**Avis délibéré de la Mission régionale
d'autorité environnementale de Bretagne
sur le projet du parc éolien du Moulin Neuf
sur la commune de Malansac (56)**

n°MRAe 2017-004774

Carte 50 : Habitat riverain

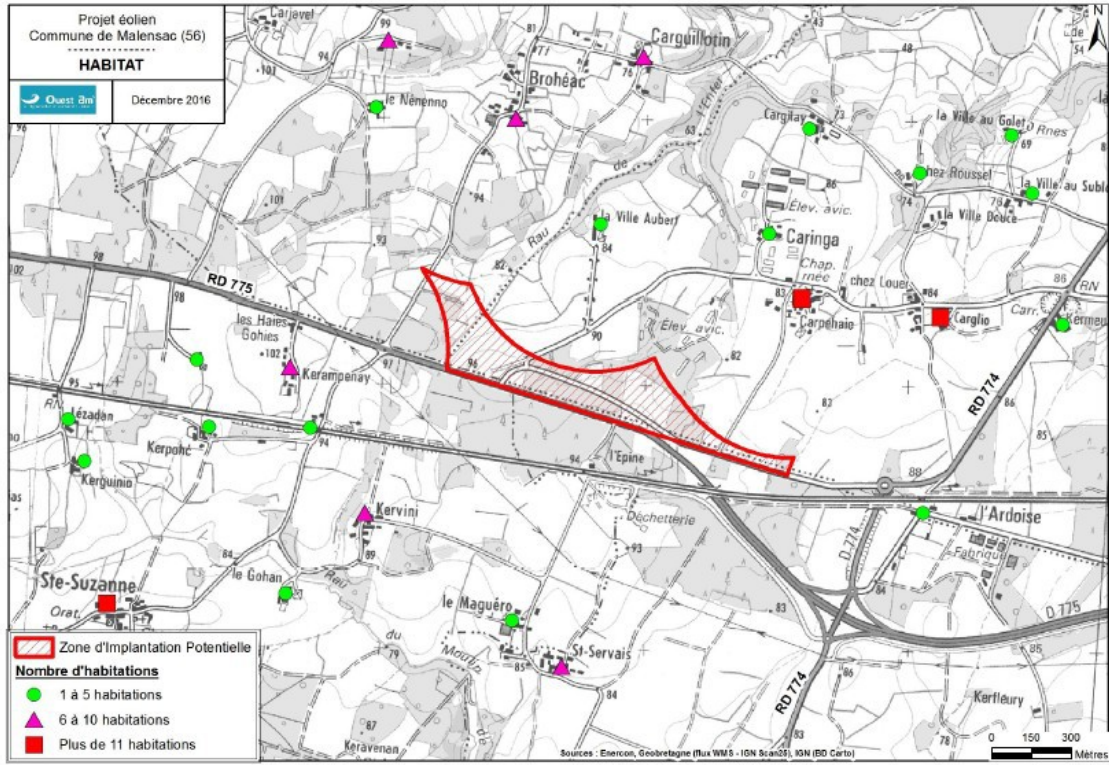
L'étude comporte un développement relatif aux ombres portées sur le voisinage qui prend en compte les données d'ensoleillement moyennes et met en évidence l'absence d'effet notable sur ce plan. La proximité du hameau de Carpehaie et les hypothèses de « climat moyen » utilisées peuvent cependant se traduire par une sensibilité et un impact notable pour ce phénomène.

L'Ae recommande de confirmer la possibilité de faire connaître une situation de gêne visuelle à la société d'exploitation et d'ajuster le cas échéant le fonctionnement du parc dans un délai optimal.

Le porteur de projet s'est engagé à ce que ce plan de régulation soit corrigé en cas de constat de dépassements sonores en situation de fonctionnement du parc mais précise qu'il prendra en compte les seules exigences réglementaires. Or les émergences résiduelles pourront rester fortes en situation nocturne pour le hameau de Carpehaie (valeurs de 5 à 6,3 dB(A)).

L'Ae recommande la mise en place d'un suivi acoustique permanent pour le hameau le plus exposé aux effets sonores du projet et la possibilité de prendre en compte des doléances éventuelles afin d'adapter en continu les mesures de bridages.

Carte 14 : Carte de synthèse des risques (source : ENERCON, 2016)

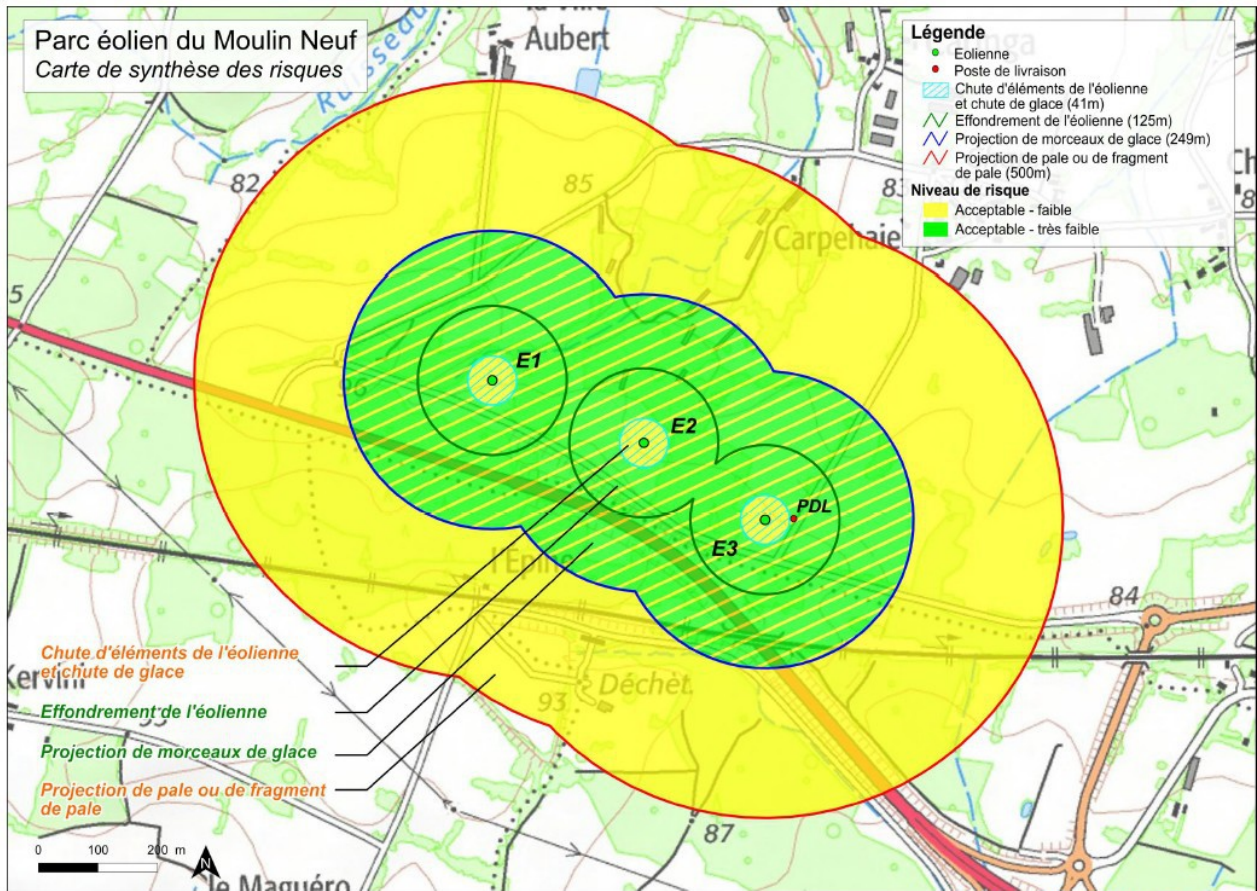
Cet enjeu est déterminé par la proximité d'axes de déplacements à fort trafic (route départementale Segré-Vannes et voie ferrée à grande vitesse). L'étude conclut à un niveau de risque « acceptable ». L'Ae constate qu'il n'est pas produit d'avis émanant des structures responsables des voies de transport exposées aux différents aléas possibles (projections d'éléments, de glace, proximité de l'aléa « effondrement » pour la route).

L'Ae recommande de compléter le dossier par les avis du conseil départemental du Morbihan et de la SNCF quant à des risques éventuels déterminés par la proximité du projet éolien.

Le projet fait mention d'un enfouissement localisé d'une ligne électrique situé entre l'éolienne Est et la route départementale sans précision sur le linéaire concerné ni certitude d'un phasage temporel adéquat.

L'Ae recommande de préciser les modalités de l'enfouissement de la ligne électrique avoisinant l'éolienne E3 et l'anticipation de cette mesure vis-à-vis de la construction pour consolider l'appréciation des risques induits par le projet.
